改善箇所説明図

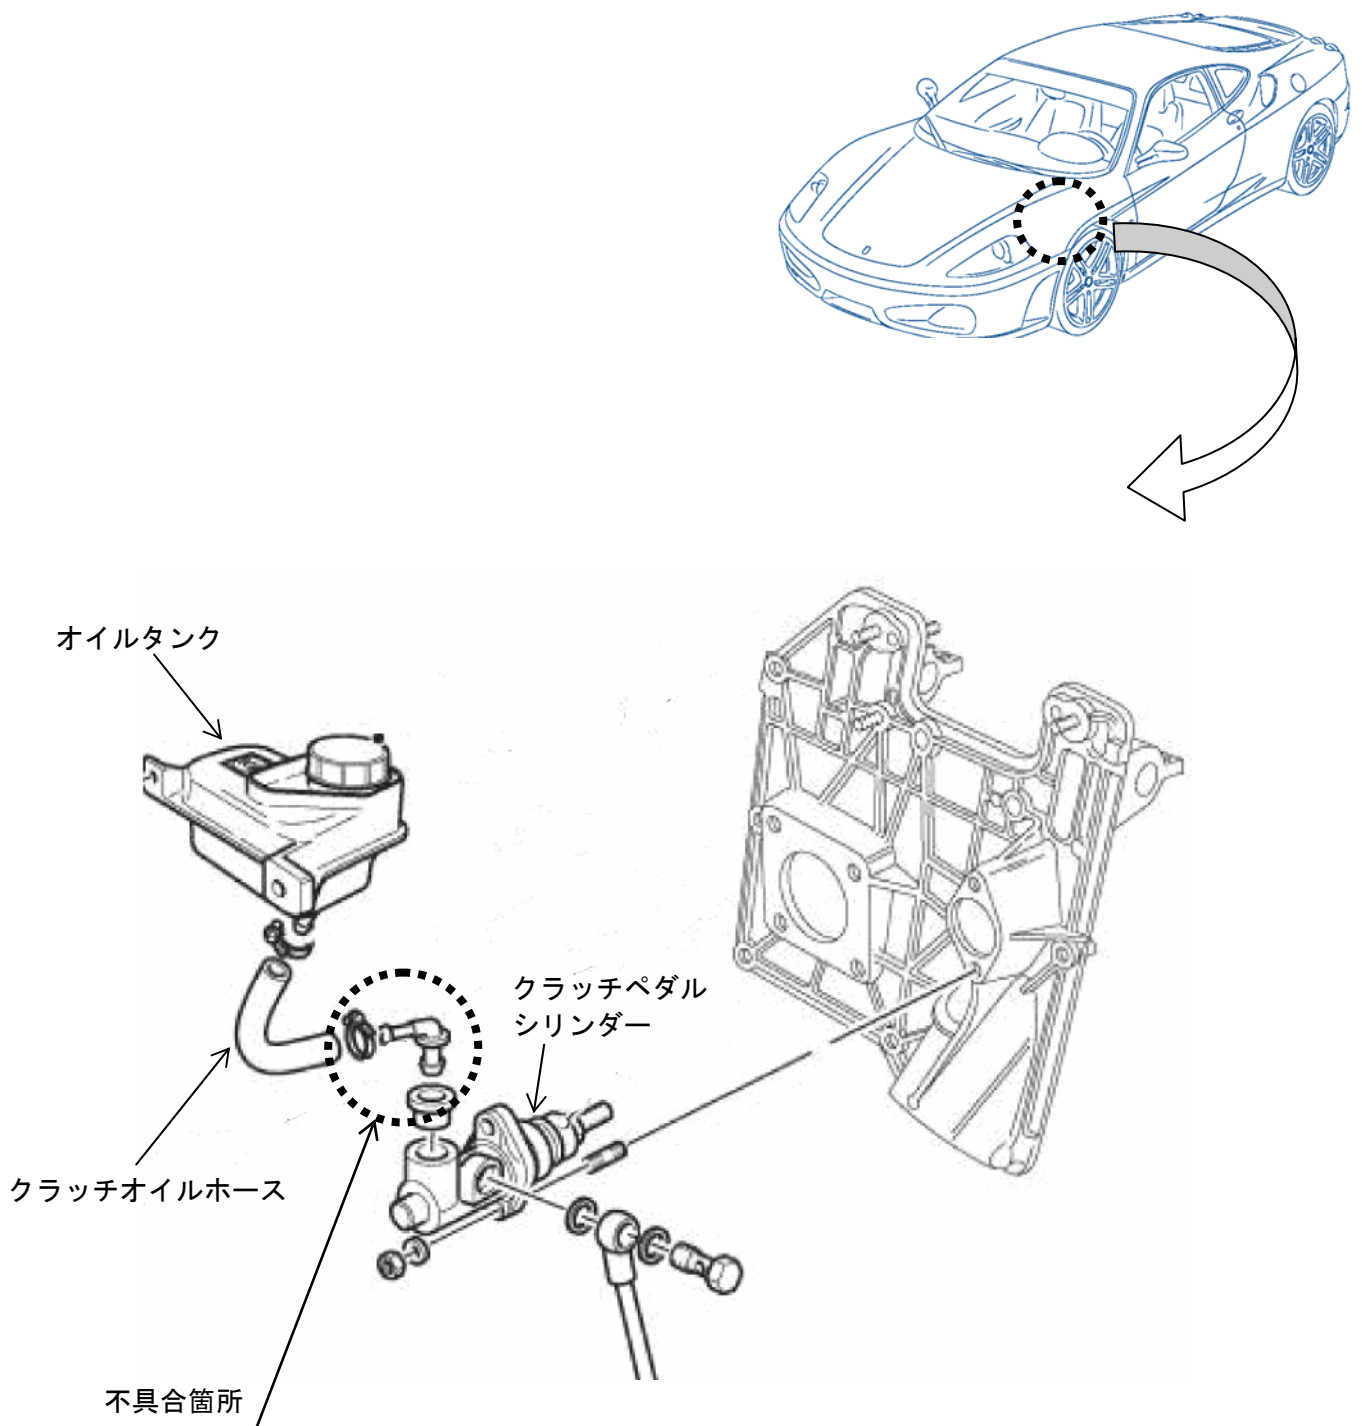
手動変速機付車において、クラッチオイルホースとクラッチペダルシリンダーの接続部の部品に材質の異なるものが混入したため、強度が不足しているものがある。そのため、そのまま使用を続けると、走行等の振動により当該部品が破損し、オイルが漏れ、最悪の場合、クラッチ操作が出来なくなり、走行不能となるおそれがある。

全車両、当該部品を良品に交換する。

識別：当該部品の良品には、識別用に緑色のマーキングが行われており、識別できる。
